COZL/DZP/AK/3411/PN-18/24

Lublin, dnia 26.04.2024 r.

## „Dostawa asortymentu medycznego na potrzeby Oddziału Anestezjologii i Intensywnej Terapii COZL.”

I. Działając w oparciu o zapisy art. 135 ust. 1 i 2 ustawy z dnia 11 września 2019 r. Prawo zamówień publicznych (Dz. U. 2023 r., poz. 1605), Zamawiający informuje, że w niniejszym postępowaniu wpłynęły następujące zapytania:

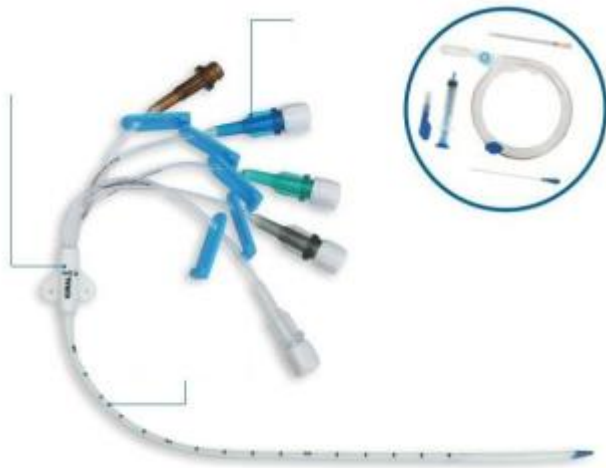
Zamawiający dopuści cewniki centralne równoważne lokalizowane tradycyjnie zgodnie z wytycznymi m.in BTM bez możliwości użycia metody kontroli EKG i wykonane z poliuretanu nieprzepuszczalnego dla promieni rentgenowskich. Końcówka cewnika ma kształt stożkowy i jest pokryta bardziej miękkim materiałem. Linia ta obejmuje kodowane kolorystycznie, w skład zestawu wchodzi: igła echogeniczna 18G x 7,0 cm końcówka echogeniczna dla poprawy widzenia w USG, rozszerzacz z powłoką hydrofilną aktywowany solą fizjologiczną w celu zmniejszenia tarcia podczas wkładania, prowadnik nitinolowy o średnicy 50cm x 0,035 nitinol nie stalowy - dzięki temu nie załamuje się u pacjenta, strzykawka prowadząca 5CC umożliwia przejście prowadnika przez strzykawkę, skrzydło do mocowania wtórnego 2 szt. standardowe, nr. 11 standardowy skalp.

Dla pozycji 1 Cewnik do żył centralnych 3-światłowy (średnica kanałów 14G/18G/18G), rozmiar 7F x 15 cm.

Dla pozycji 2 Cewnik do żył centralnych 4-światłowy (średnica kanałów 12G/16G/18G/18G), rozmiar 8,5F x 20 cm.

**Odpowiedź: Zamawiający podtrzymuje zapisy SWZ.**

Część 22

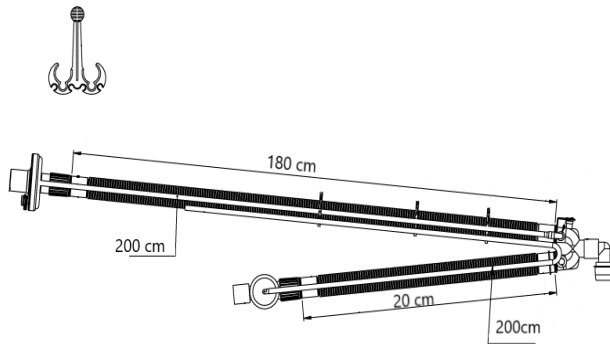
Prosimy o dopuszczenie rur do respiratora Trylogy z zastawką wydechową umieszczoną na ramieniu wydechowym o długości 20cm (poniższy rysunek przedstawia proponowane rozwiązanie) z zachowaniem wszystkich pozostałych zapisów SWZ.

**Odpowiedź: Zamawiający podtrzymuje zapisy SWZ.**
